Tillgänglighetsinventering av kommuner

# Saltvik kommunkansli

Februari 2024

Bild 7 av korridor och lösa mattor.

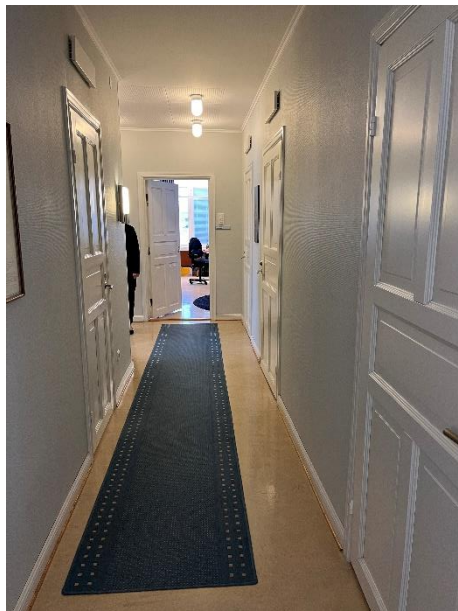
Korridorerna på nedre våningen är 130 centimeter breda och det är inom minimikraven. Det finns lösa mattor längs med korridorerna, dessa rekommenderas att fästas med gummi eller med mattej för att minska risken för att snubbla.
